CI N. 238/2025 Navegantes (SC), 05 de junho de 2025.

Assunto: Resposta à Impugnação- Processo Licitatório 062/2025 – INFINITY CONSTRUTORA

Com cordiais cumprimentos, esta Secretaria de Infraestrutura vem, por meio da presente, apresentar resposta à impugnação ao Edital da Concorrência Eletrônica nº 062/2025 formulada pela INFINITY CONSTRUTORA E INCORPORADORA EIRELI, cujo objeto é a *"contratação de empresa especializada para execução da reforma de toda infraestrutura elétrica (incluindo mão de obra e material) da orla do Município de Navegantes, através da Secretaria de Infraestrutura de Navegantes/SC"*.

DETALHE 03 - DETALHES PADRÃO CELESC.
ESCALA: SEM ESCALA

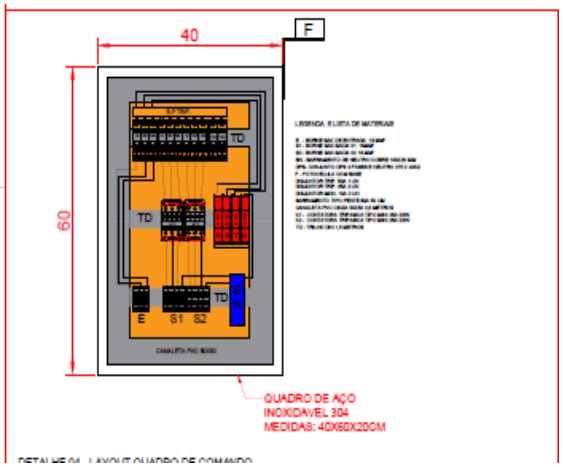
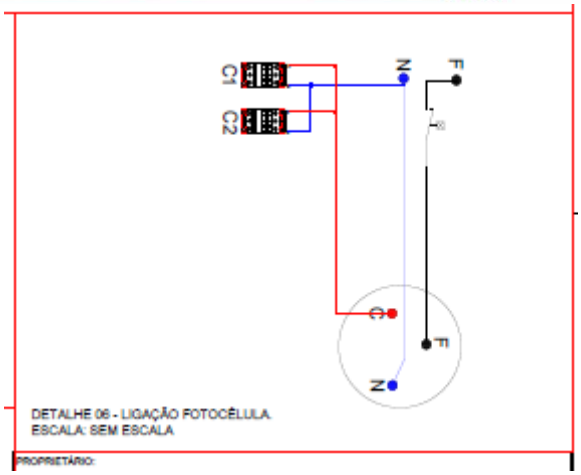
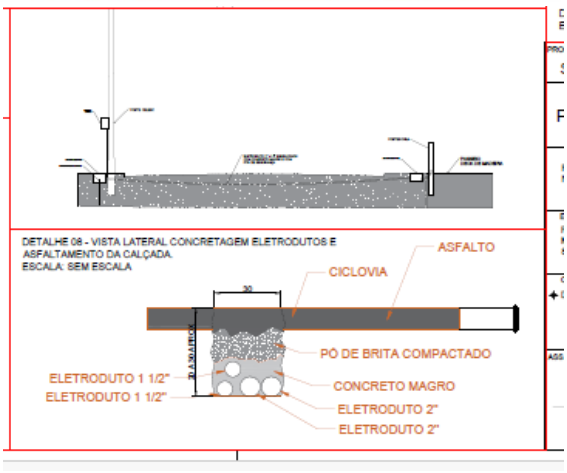
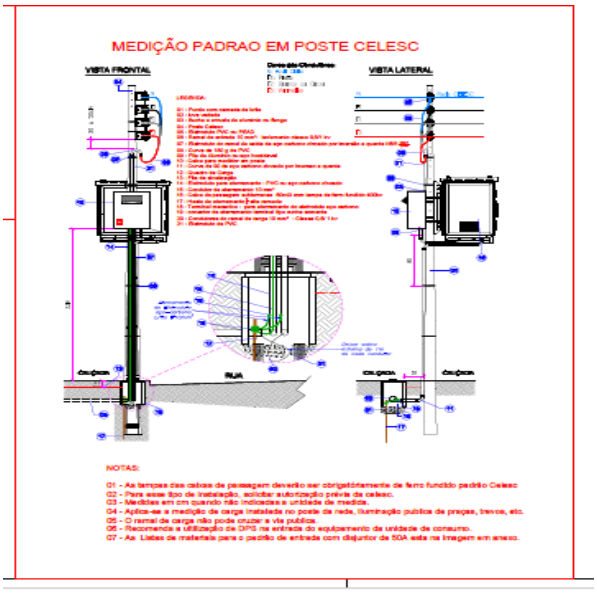
Em resumo, a impugnante insurgiu-se contra 1) o enquadramento da contratação e, consequentemente, o prazo da sessão pública agendada para ocorrer após 10 (dez) dias úteis da publicação do edital; 2) os critérios de qualificação técnica; 3) a legalidade dos orçamentos feitos pela Administração Pública; 4) a ausência de projeto específico para o "Conjunto Carga e Medição";

Sobre a cotação do item 4.1 "Conjunto Carga e Medição", dada a inexistência de itens correlatos, não foi utilizada a Tabela SINAPI, lançando-se mão de orçamento realizado com material e mão de obra para atender a montagem do painel de medição CELESC, painel de carga e travessia de via.

Para acessar o projeto do referido item, solicita-se aos interessados que verifiquem os anexos disponibilizados no Portal da Transparência, que dispõem de todas as especificidades para a execução do padrão de entrada, especialmente nos detalhes 01 e 02, conforme imagens a seguir.
